Errata

ERRATA**Général**

Projet
PROJET DE FABRICATION D'ENGRAIS

Figure 3.5 Rev01

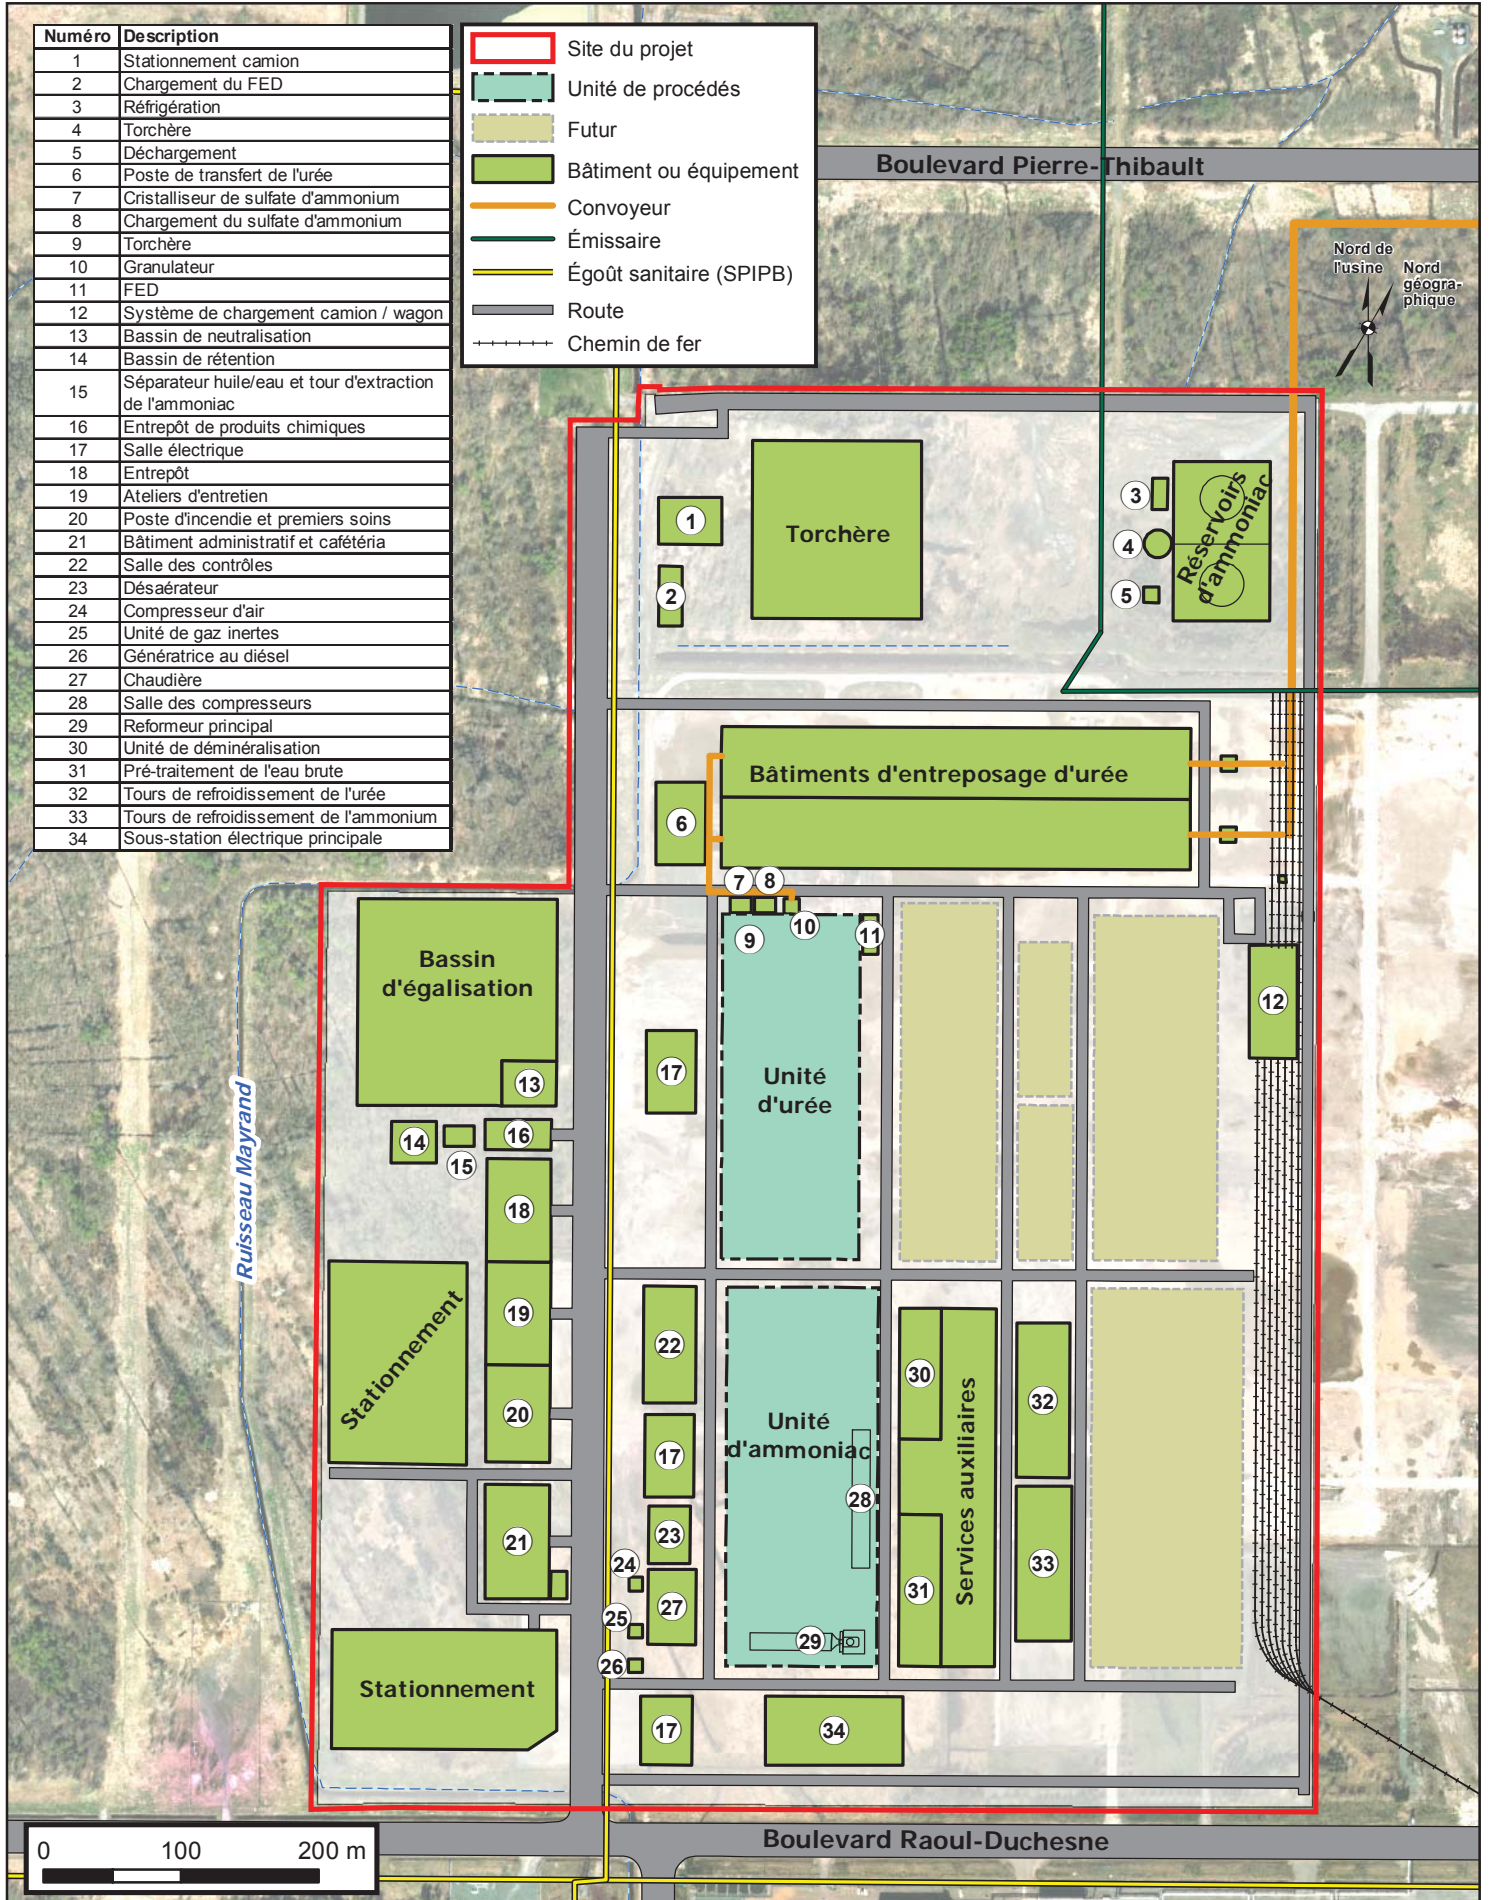
- 3.2) À la page 3-5, Figure 3.2
Des modifications ont été apportées à la figure 3.2. Voir figure 3.2 Rev01
- 3.3) A la page 3-13, Figure 3.5
Des modifications ont été apportées à la figure 3.5. Voir figure 3.5 Rev01

Figure 3.6 Rev01

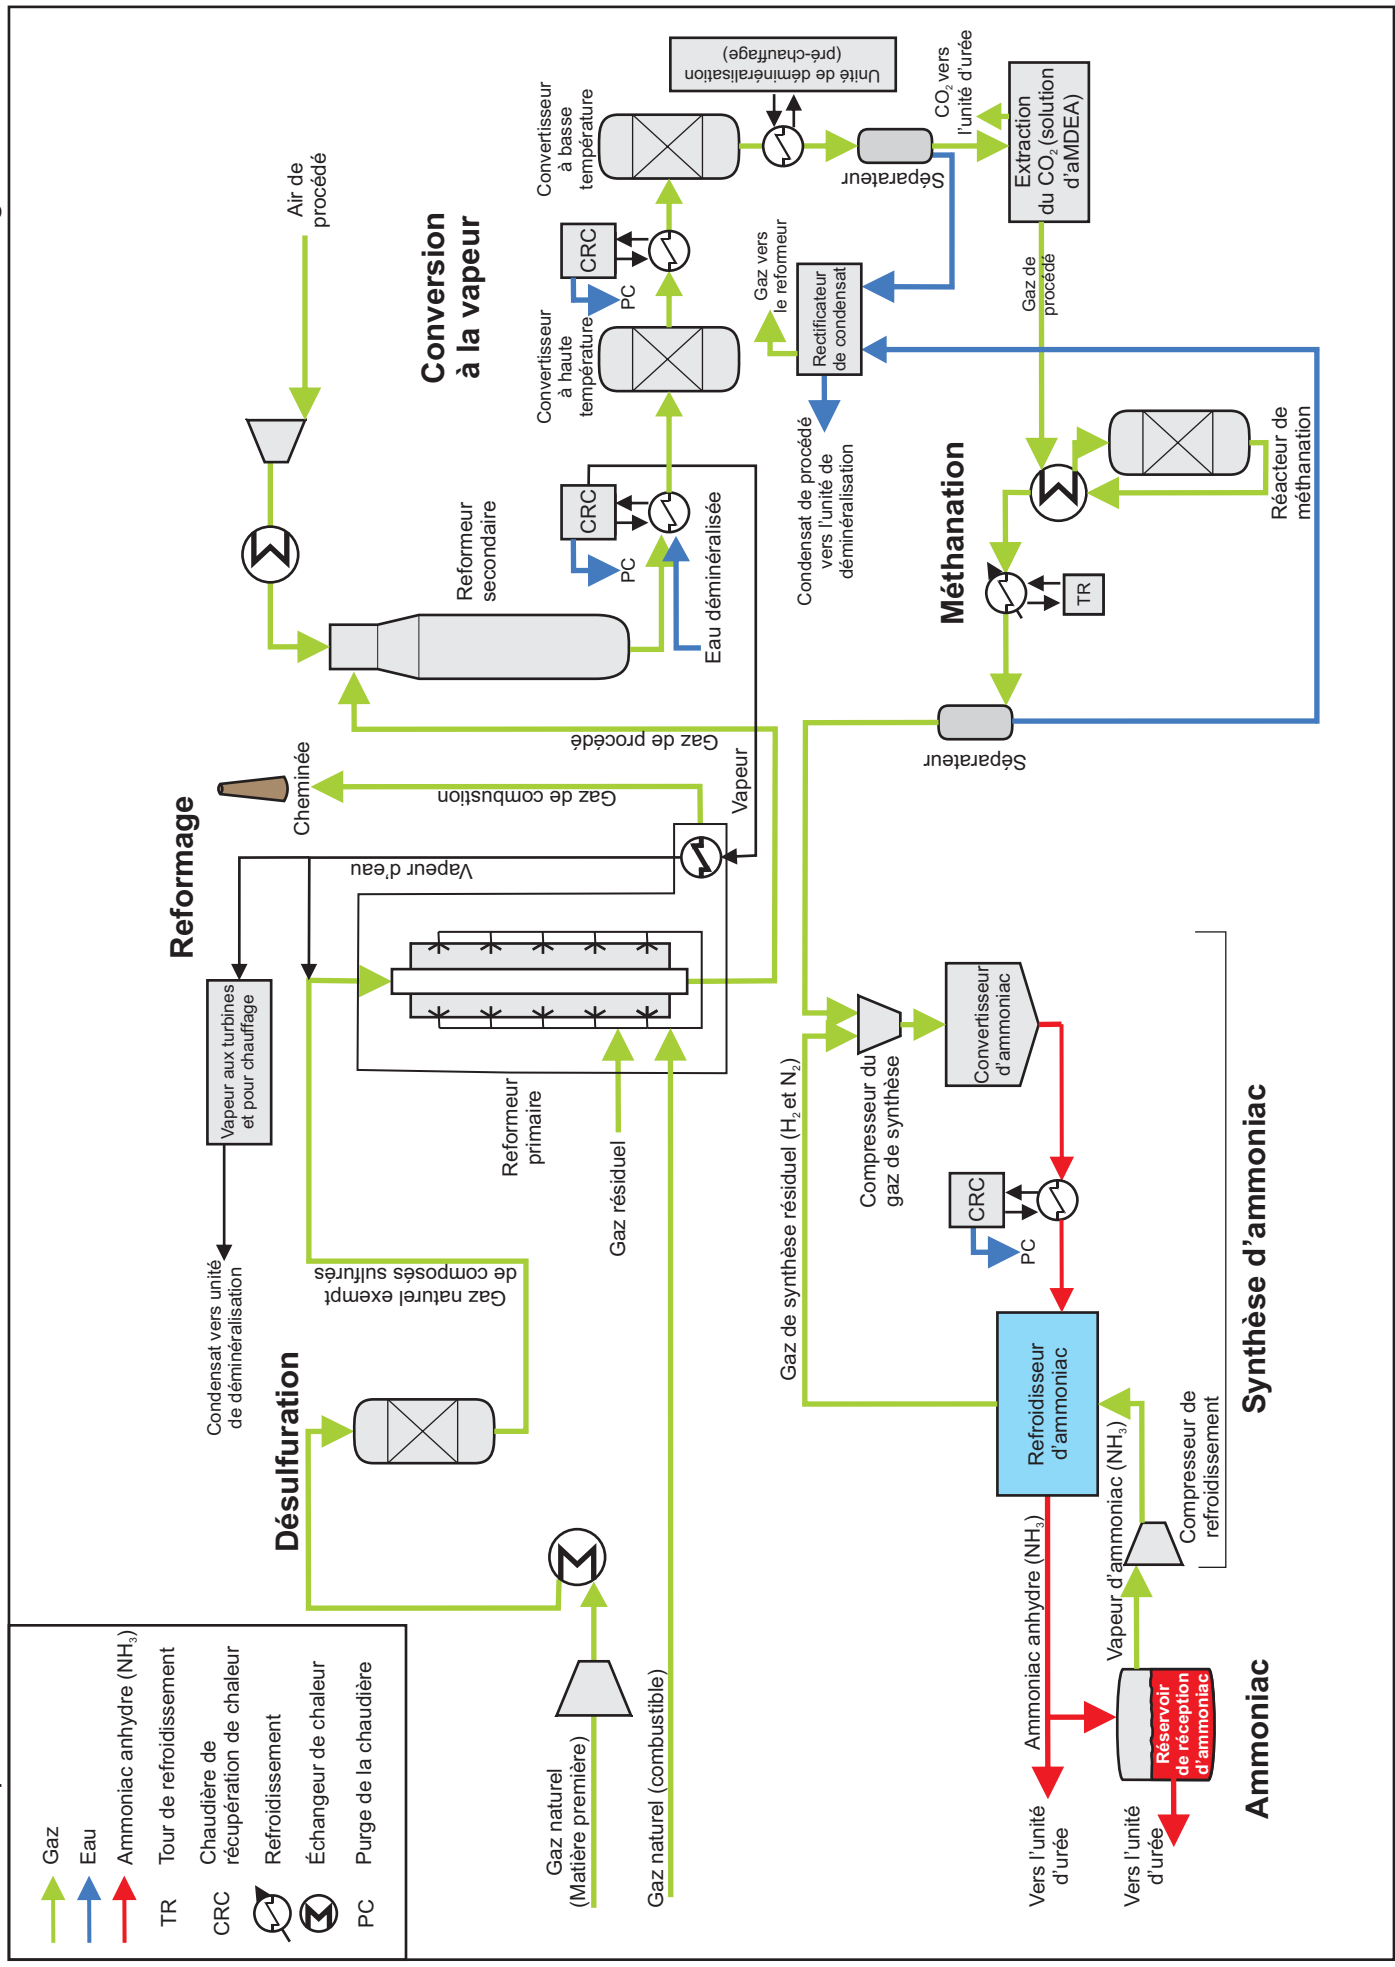
- 3.4) A la page 3-19, Figure 3.6
Des modifications ont été apportées à la figure 3.6. Voir figure 3.6 Rev01
- 3.5) A la page 3-23, Figure 3.7
Des modifications ont été apportées à la figure 3.7. Voir figure 3.7 Rev01
